リコール届出一覧表

リコール届出日:令和08年02月26日

リコール届出番号	外-4145	リコール開始日	令和08年02月26日
届出者の氏名又は名称	Stellantis ジャパン株式会社 代表取締役社長 成田 仁	製作国：フランス共和国 製作者名：Automobiles PEUGEOT 問い合わせ先：専用フリーダイヤル TEL:0120-840-240 製作者名：Automobiles CITROEN 問い合わせ先：専用フリーダイヤル TEL:0120-55-4106 製作者名：DS Automobiles 問い合わせ先：専用フリーダイヤル TEL:0120-92-6813 ホームページ：https://www.stellantis.jp	
不具合の部位(部品名)	原動機(エンジンコントロールユニット)		
基準不適合状態にあると認める構造、装置又は性能の状況及びその原因	エンジンコントロールユニットにおいて、制御プログラムが不適切なため、尿素SCRシステムが故障した場合、警告灯が点灯せず、保安基準に適合しない。		
改善措置の内容	全車両、エンジンコントロールユニットの制御プログラムを対策仕様に更新する。		
不具合件数	0件	事故の有無	なし
発見の動機	本国からの情報による。		
自動車使用者及び自動車特定整備事業者に周知させるための措置	<ul style="list-style-type: none"> ・使用者:ダイレクトメール等で通知する。 ・自動車特定整備事業者:日整連発行の機関誌に掲載する。 ・弊社ホームページに掲載する。

改善箇所説明図

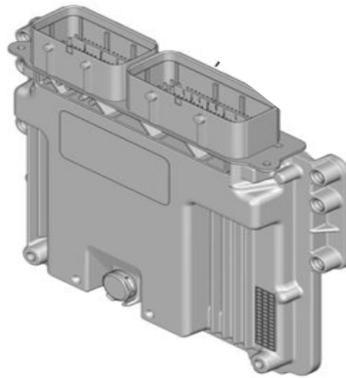
基準不適合部位

エンジンコントロールユニットにおいて、制御プログラムが不適切なため、尿素SCRシステムが故障した場合、警告灯が点灯せず、保安基準に適合しない。

対策部位

全車両、エンジンコントロールユニットの制御プログラムを対策仕様に更新する。

識別 : 車台番号の左から9桁目の上部に白色のペイントを塗る。
